Keuringsverslag van een elektrische laagspanning- en zeer lage spanningsinstallatie

NIET CONFORM

Straatnaam	Dendermondestraat
Huisnummer	92
Busnummer	
Postcode	1785
Gemeente	MERCHTEM
Land	België

Aard onderzoek: Controlebezoek van een oude huishoudelijke elektrische installatie van een wooneenheid bij verkoop op vraag van de verkoper volgens (KB 08/09/2019) - AREI Boek 1- 8.4.2. en 8.2.1. en 4.2.4.3.

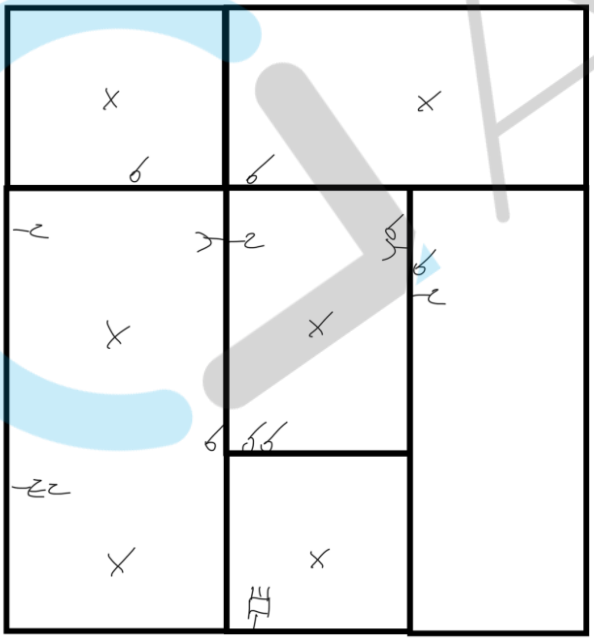
I2.02 De waarde van de isolatieweerstand van één of meerdere stroombanen is kleiner dan 0,5M ohm. (Boek 1 Onderafdeling 6.4.5.1.)
